Vorlage Nr.: 2-BV/371/2023
Status: öffentlich
Geschäftsbereich: Bauverwaltung
Datum: 24.04.2023
Verfasser: Knott Annette

Bebauungsplan Nr. 175 "Wohnen am Bürgerpark"; Würdigung der i. R. d. Auslegung nach §§ 3 Abs. 1 und 4 Abs. 1 BauGB eingegangenen Stellungnahmen und Freigabe für das weitere Verfahren

Zu Planzeichen 7.1 –

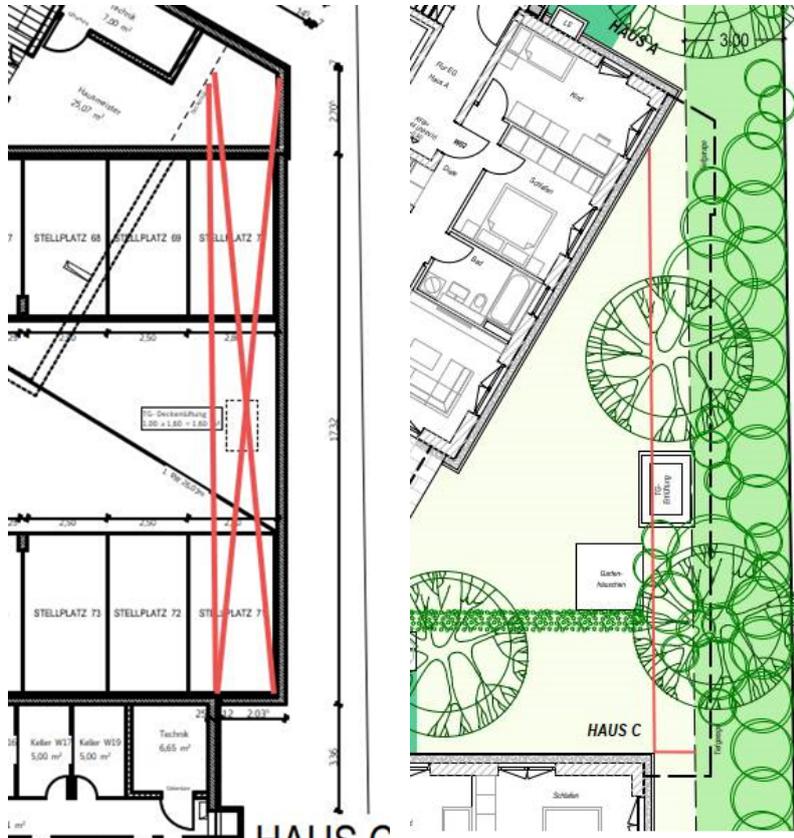
An das Wohngebiet grenzen keine landwirtschaftlichen Flächen an. Im Osten und im Süden befindet sich der Bürgerpark.

Das Baugebiet wird mit einem 3 m breiten Grünstreifen eingegrünt. Im Süden im Nachgang der Tiefgaragenrampe mit einem 5 m breiten Grünstreifen. Die Breite ermöglicht auch einen Sichtschutz für die im Süd-Westen befindlichen Reihenhäuser. Damit erfolgt auch die Eingrünung der Tiefgaragentreppe.

Die Eingrünung ist in bis auf einen kurzen Bereich im Nord-Westen des Planungsgebietes mit 3 festgelegt. Im Osten des Planungsgebiets wird die Tiefgarage verkleinert und die zwei durch den Umgriff entfallenden Stellplätze als Duplex-Parker nachgewiesen. Damit ist der Grünstreifen sowie geringfügig die angrenzende private Grünfläche im Osten zwischen Haus A und Haus C nicht mehr unterbaut. Dies ermöglicht die Eingrünung im Osten zu verbessern.

Bisheriger Planungsstand:

neuer Planungsstand:

Beim neuen Planungsstand stellt die rote Linie die neue Tiefgaragenumgriff dar.

Aus Sicht der Verwaltung stellt die angepasste Planung zwischen den unterschiedlichen Belangen einen tragfähigen Kompromiss dar.

Beschluss: Der Bebauungsplan wird im Sinne der Stellungnahme angepasst.
